和泉公告

公告号: A23-072

RN系列小型功率继电器之规格变更

变更前		变更后

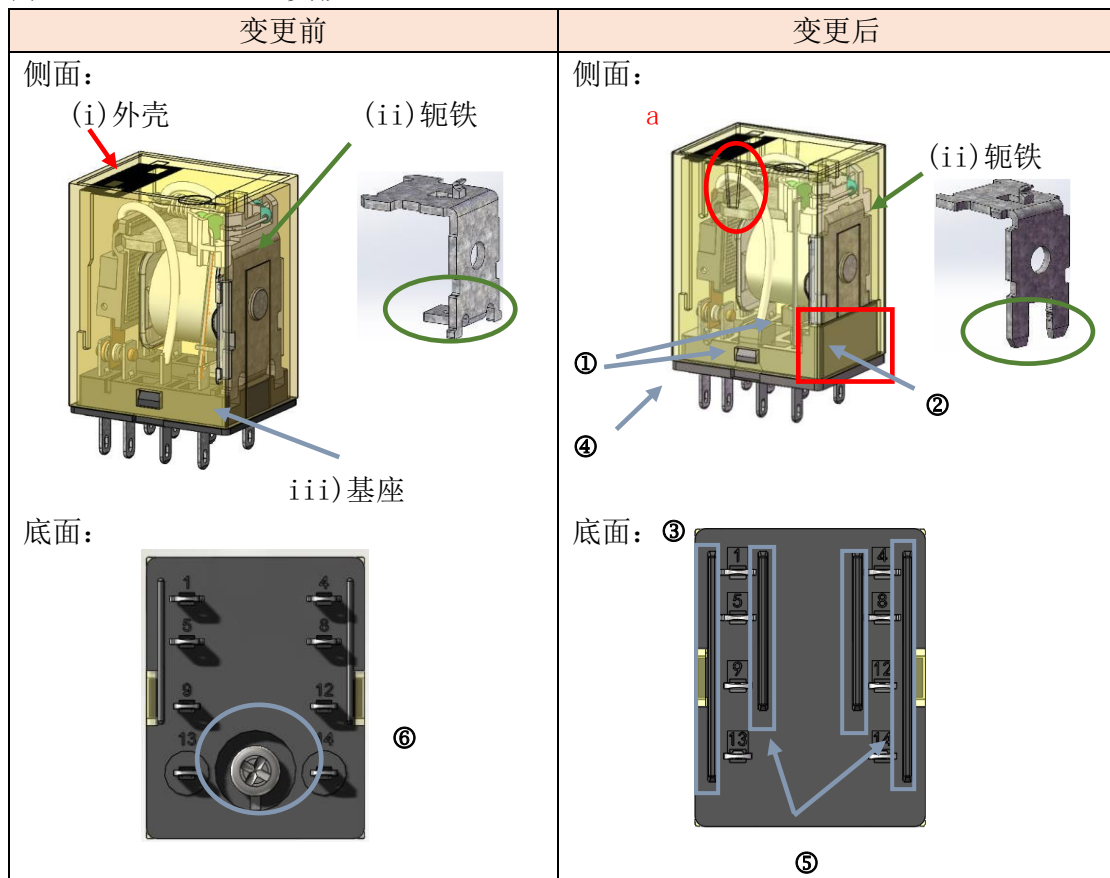
a) LED 和内部电路变更

RN 继电器 DC 型使用的单向极性 LED 将改为双向非极性 LED。

因此, 印刷在继电器外壳上的内部电路也将进行修改。

例: DPDT 型 (4PDT 型类似)

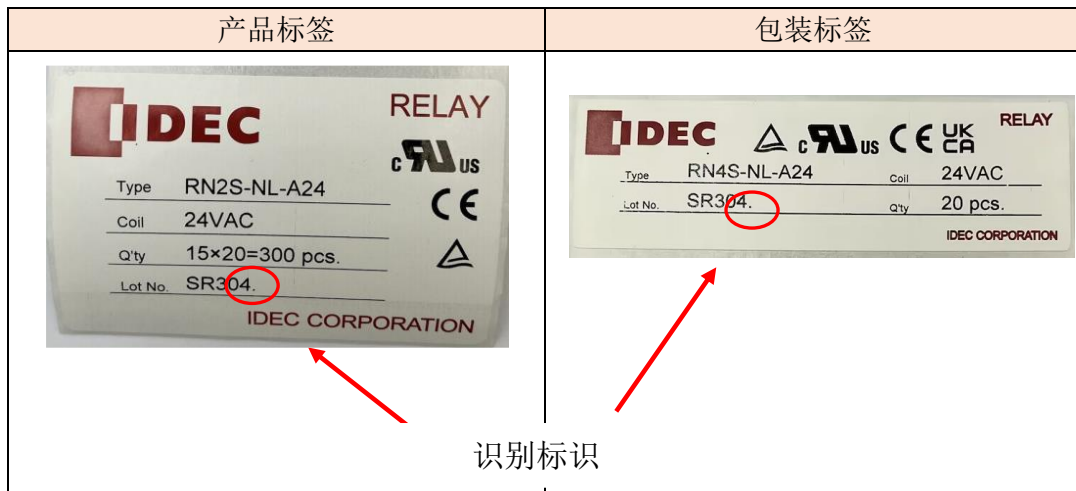
- b) 某些内部零件的外观和形状变化
- (i) 外壳: 零件①和②的形状将略有变化
 - (ii) 轭铁: 形状从 L 型变为直列型
 - (iii) 基座:
 - ①增加防护壁, ②磁路孔 ③间隔条
 - ④基座底部的厚度将从 1.0mm 变为 1.5mm
 - ⑤底部将添加一个方形槽, 因此数字将与地面齐平
 - ⑥底部上的螺钉和螺孔将去除
